LuK Service Info

Part Nr. 228 0077 17 – 280/280mm TGU6

TB1029

Info: New design / Neues Design / Nouvelle conception / Nuevo diseño / Nuovo disegno / Nuovo segno

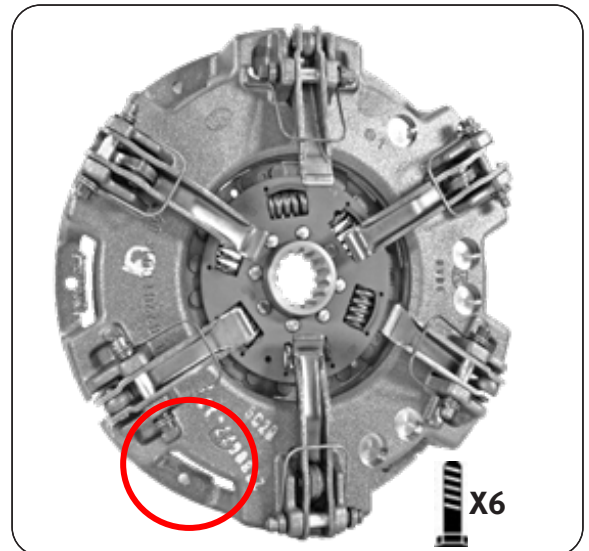
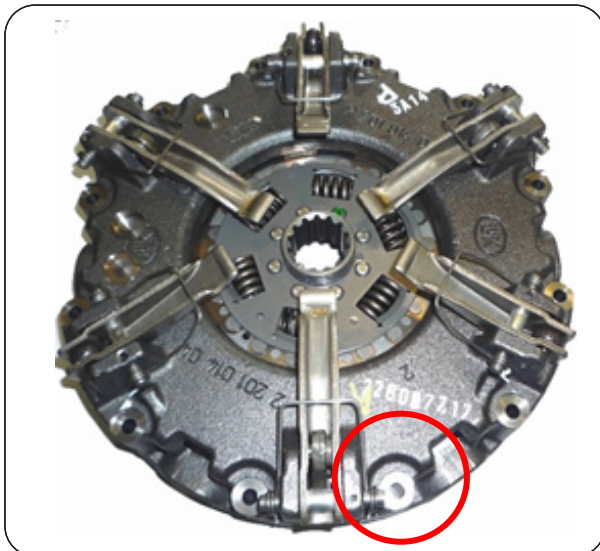
This new design utilises the latest clutch technology, using a vented housing for improved cooling and heat dispersal. Fully interchangeable with existing clutches with no modifications required to vehicle or flywheel. A new fixation bolt set 411 0164 11 6 x M8 x 1.25 x 50mm + Conical washer is supplied with new designs to accommodate the lower housing.
